## 閲覧設計図書等に関する「回答書」

工事（業務）名	都市再編事業（仮称） 丸子かわまち公園管理棟新築工事
---------	-------------------------------

# 足洗×2参考断面図

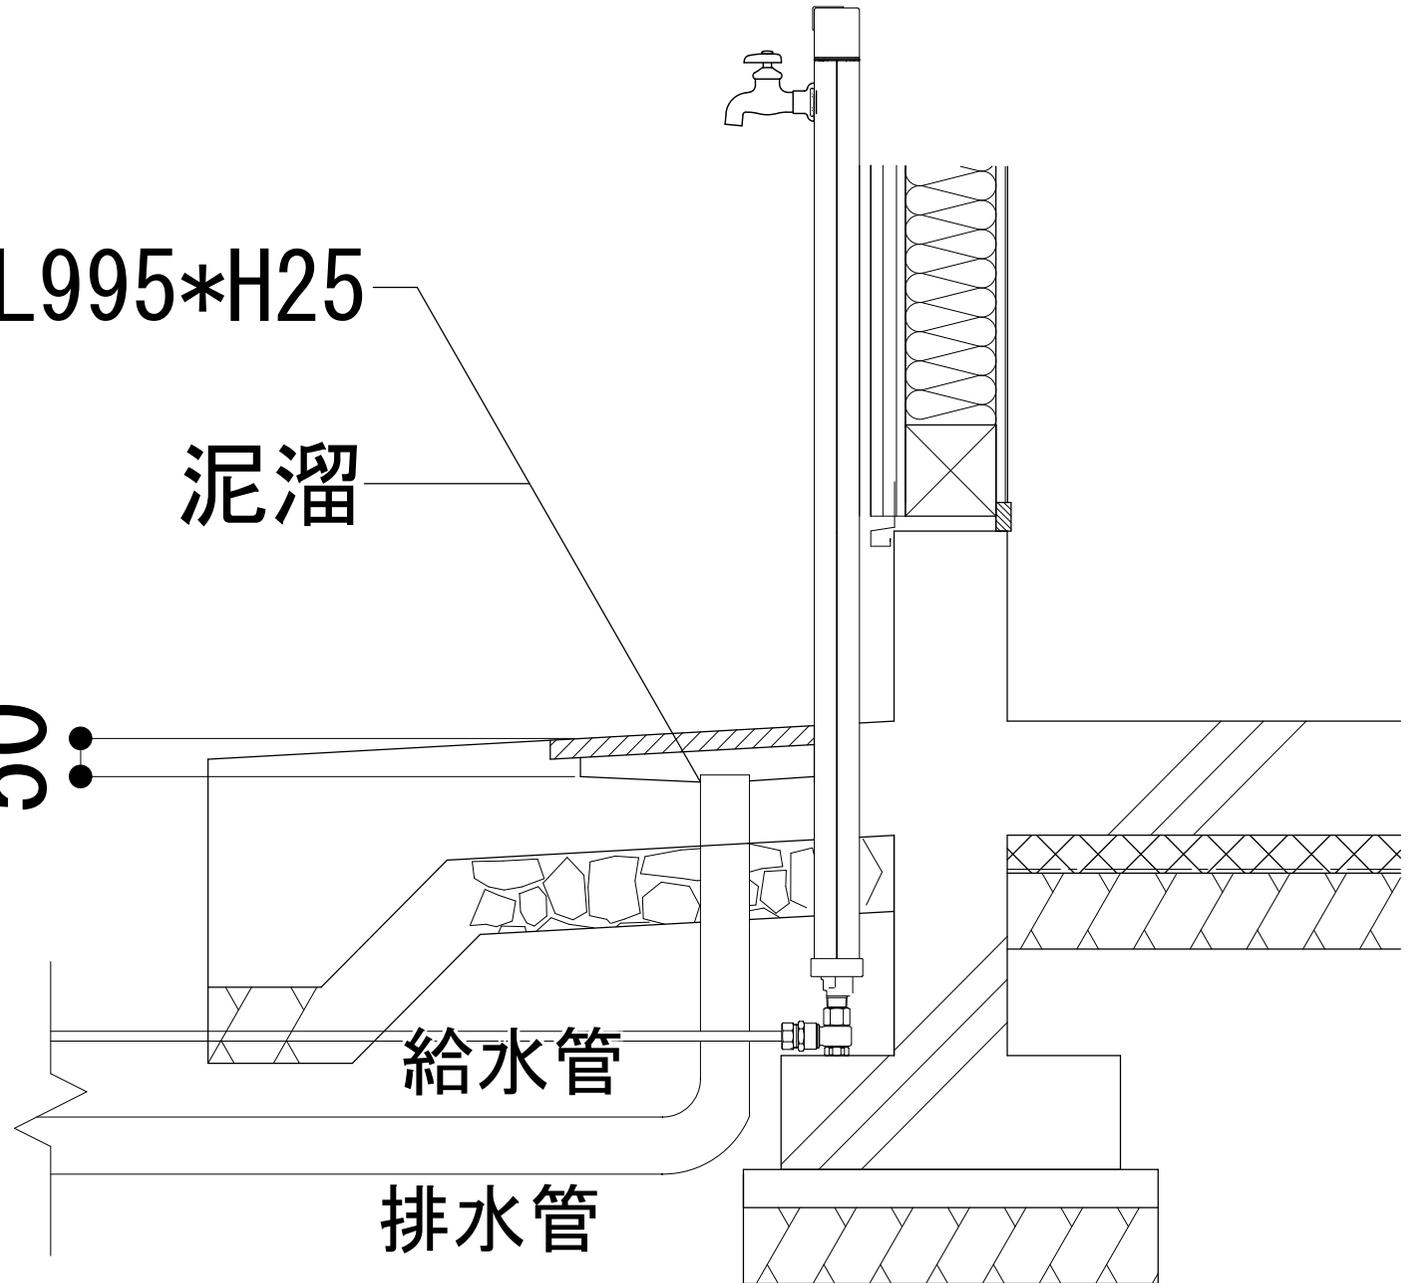
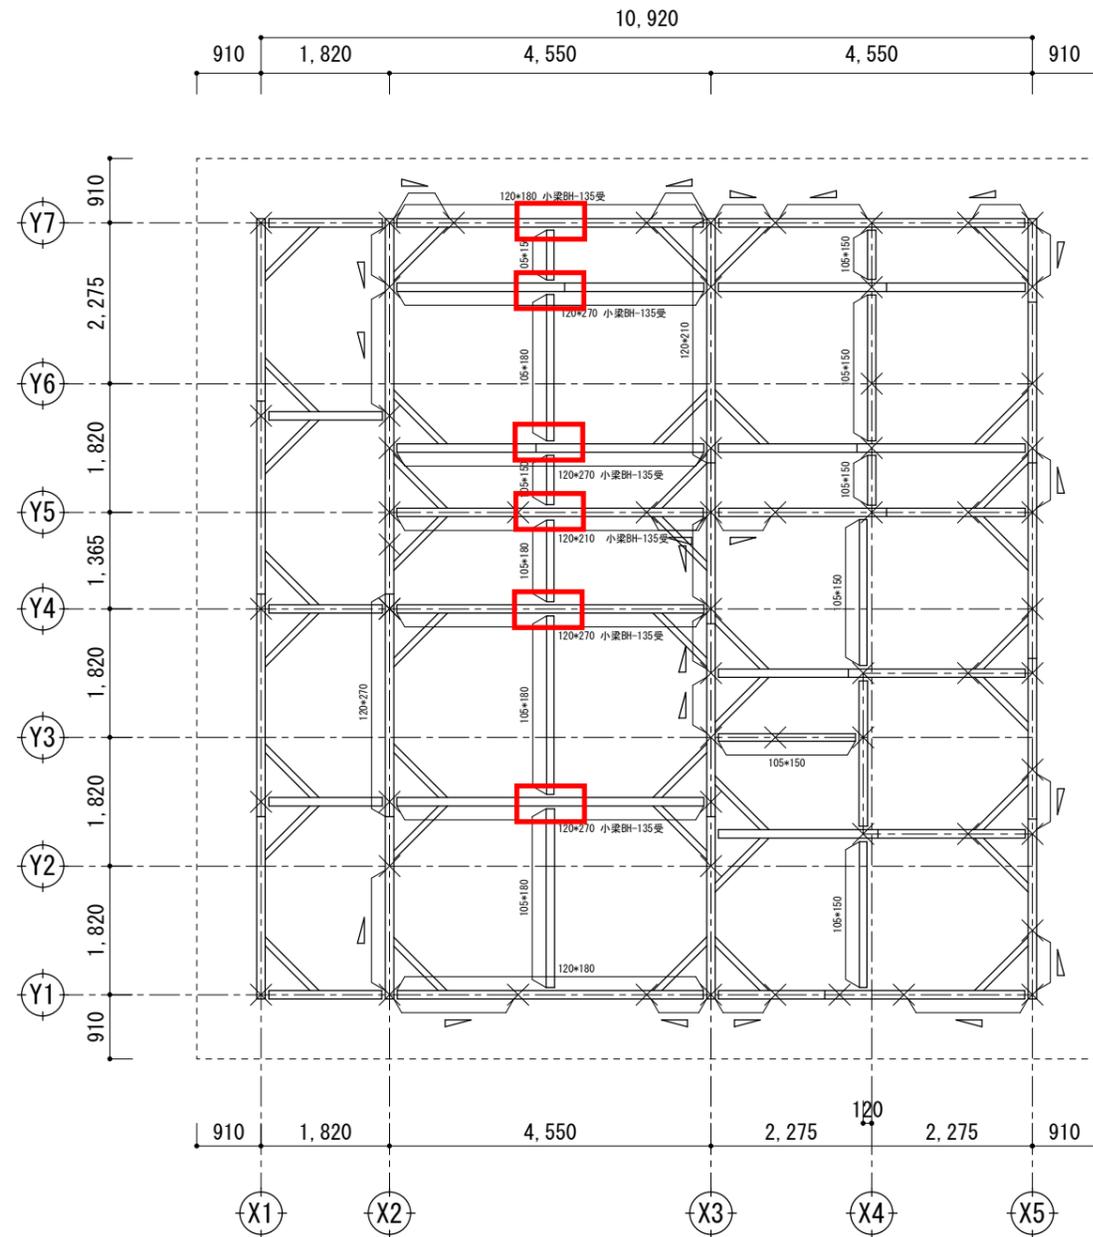
工事（業務）名		都市再編事業（仮称） 丸子かわまち公園管理棟新築工事
No. 6	質問	設計書 木工事内にプレカット構造金物Z梁受け金物クレテック金物とありますが、同等品（テックワンP3、ストローク金物等）で考えても宜しいでしょうか。また、使用箇所は120幅の桁梁の端部と考えて宜しいでしょうか。
	回答	梁受け金物は同等品で構いませんが、断面欠損の少ないもの、金物が目立たないものを選定してください。 使用箇所は桁梁ではなく、105幅の梁を受ける箇所です。資料を添付します。
No. 7	質問	梁伏図・小屋伏図及び設計書木工事内にアカマツ集成材とありますが、欧州アカマツ集成材で考えて宜しいでしょうか。
	回答	欧州アカマツ集成材です。
No. 8	質問	設計図伏図（梁）：アカマツ集成E95-F270となっていますが、設計書木工事（梁）：アカマツ集成E105-F300となっています。設計図を正と考えて宜しいでしょうか。
	回答	計算上の強度としてE95-F270を記載しています。流通材の強度としてE105-F300を設計書に記載しているため、E105-F300で積算してください。実際に使用する材料もE105-F300で問題ありません。
No. 9	質問	設計書 木工事内にポーチ柱桧KD材は節のある特一等材となりますが宜しいでしょうか。節が少ない物ですとKD材はなく、背割れのある上小または無節となります。
	回答	特一等材で構いません。
No. 10	質問	本工事内に県産材を使用する部位はありますか。
	回答	県産材を指定している部位はございません。
